Afgørelse, VVM-screening, ændringer fra gennemført miljøkonsekvensvurdering for Fælledby i forhold til terrænregulering ved byggefelt C1 og B7

Sagsnr.
2026-0098446

Figur 1: Snit af "nuværende" og "fremtidig" planlagte skråningsforløb ved sydlige afgrænsning af byggefelt C1 (og sandsynligvis også B7). Det forøgede jordvolumen, som følge af ændret placering af plinten, er markeret med grå.

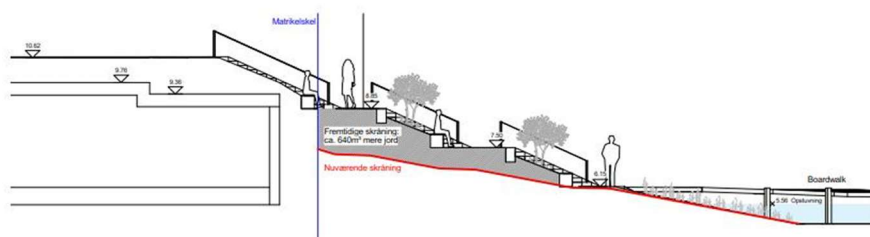
Forvaltningen vurderer på baggrund af kriterierne i miljøvurderingslovens bilag 6, at den samlede påvirkning fra ændringerne af projektet i form af terrænregulering i byggefelt C1 og B7 som følge af hæving af

parkeringsplinterne her ikke forventes at påvirke miljøet væsentligt. På denne baggrund vurderes det, at det ansøgte dermed ikke er omfattet af krav om miljøkonsekvensrapport og tilladelse. I vurderingen er der lagt særlig vægt på følgende forhold:

- Forvaltningen vurderer, at de tilkørte mængder er ubetydelige ift. de mængder, der var forudsat i den oprindelige miljøkonsekvensrapport og miljøgodkendelse (ca. 225.000-335.000m³).

- Forvaltningen vurderer, at ændringen i mængden af overfladeafstrømning til regnvandsbassinerne ikke vil have en væsentlig betydning set i forhold de samlede afstrømningsforhold i området.

- Forvaltningen vurderer, at ændringen ikke vil få væsentlig betydning for grundvandsforekomsterne i området.
- Forvaltningen vurderer, at ændringerne ikke vil medføre en ændring i afdampningsrisikoen fra de underliggende materialer i forhold til de allerede gennemførte miljøvurderinger.

- Forvaltningen vurderer, at ændringerne ikke medføre en væsentlig påvirkning af de landskabelige værdier i forhold til det beskrevne i miljøkonsekvensrapporten.

Klima- Miljø- og Teknikforvaltningen vurderer samlet set, at ændringerne i form af terrænregulering ved byggefelt C1 og B7 ikke har en art, dimension eller placering, der må antages at kunne få væsentlig indvirkning på miljøet og dermed skal der ikke udarbejdes en miljøkonsekvensrapport og meddeles en §25-tilladelse.
